SWAG 40 02 0025

Opel Corsa B, Tigra A, Astra F 1.4 16V
ve 1.6 16V, ayrıca Vectra B 1.6 16V
ve 1.8 16V

Triger Kayış Kiti

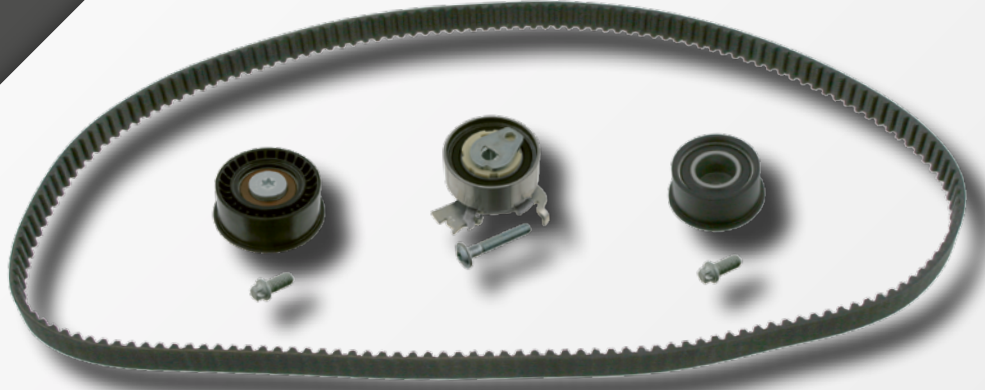
Triger kayışı kopabilir.

Kayış kasnağının yapısı, araç üreticisi tarafından değiştirilmiştir. Kasnağın hafifçe yükseltilmiş bölümü (resim 1'e bakınız), triger kayışının kenarlarında hızlı bir bozulmaya neden olabilir. Bu bozulmalar, triger kayışının zamanından önce bozulmasına ve ciddi motor hasarlarına yol açabilir.

SWAG'ın tavsiyesi: SWAG 40 02 0025 numaralı triger kayış kitini araca monte etmeden önce kasnağın yükseltilmiş bölümünü kontrol ediniz ve eğer gerekirse, yeni tip ile değiştiriniz (resim 2'ye bakınız) (Opel no. 5614430). Yeni tip kasnak, kolaylıkla triger sistemine monte edilecek ve böylece triger kayışının daha uzun ömürlü olması sağlanacaktır. Not: Kayış kasnağı değiştirildiği zaman, krank dişlisi (resim 3'e bakınız) (Opel 0614546) ve sıkıştırma civatası (resim 4'e bakınız) (0614 932 Torx) parçaları da değiştirilmelidir.

Herhangi bir sorun durumunda devirdaim pompası da değiştirilmelidir.
